Щодо безпечного та ефективного використання медичних виробів

ТЕРМІНОВЕ повідомлення про безпеку на місцях

Котушки для молочних залоз МРТ-системи Philips
Потенційна шкода під час використання котушки для молочних залоз

31 жовтня 2024 р.

Зображення 1. (Ліворуч) Поперечний переріз: комбіноване вимірювання зросту пацієнта, котушки для молочних залоз та столу. Не має перевищувати внутрішній діаметр тунелю магніту. (Праворуч) Неправильне положення пацієнта: пацієнт торкається/притискається до краю тунелю.

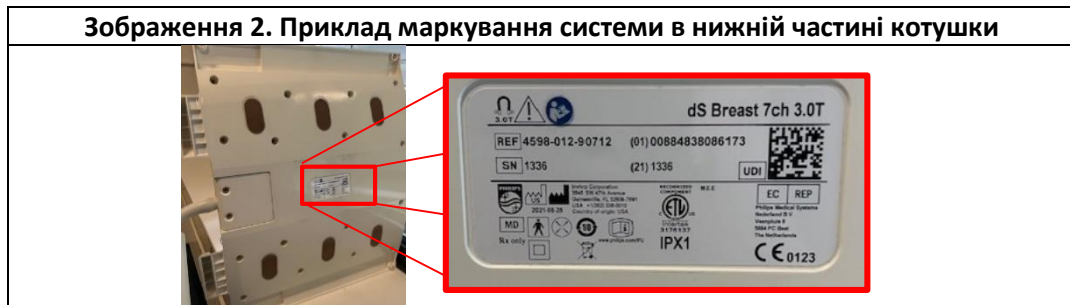
Компанія Philips виявила проблему, пов'язану з позиціюванням пацієнта під час використання котушки для молочних залоз МРТ-системи: якщо поперечний переріз пацієнта, який лежить на спині, котушки для молочних залоз та столу пацієнта перевищує внутрішній діаметр тунелю магніту, пацієнт може бути стиснутий між котушкою для молочних залоз та верхньою частиною тунелю магніту, що потенційно може завдати шкоди пацієнту (див. зображення 1).

- Дотримуйтеся вказівок розділу **ЗАПОБІЖНІ ЗАХОДИ, ЗАСТЕРЕЖЕННЯ ТА ПОПЕРЕДЖЕННЯ** в Інструкціях із використання, що постачаються разом із котушкою:
 - i. Якщо під час використання котушок для молочних залоз спина пацієнта торкається тунелю, через що блокується рух столу, не рухайте стіл вручну в напрямку ізоцентру, бо це може призвести до травмування пацієнта.
 - ii. Розміщуючи котушку на столі та позиціонуючи пацієнта в котушці, завжди перевіряйте, щоб котушка та/або пацієнт не вдарилися об тунель під час переміщення столу, це може призвести до травми пацієнта. Див. Інструкції з використання системи, щоб отримати вказівки щодо позиціювання.
 - Дотримуйтеся вказівок розділу «Позиціонування» > «Безпека» в Інструкціях із використання: «Забезпечте відстань між частинами корпусу та стінкою тунелю».
- Зображення 3. Позиціонування пацієнта з достатнім простором
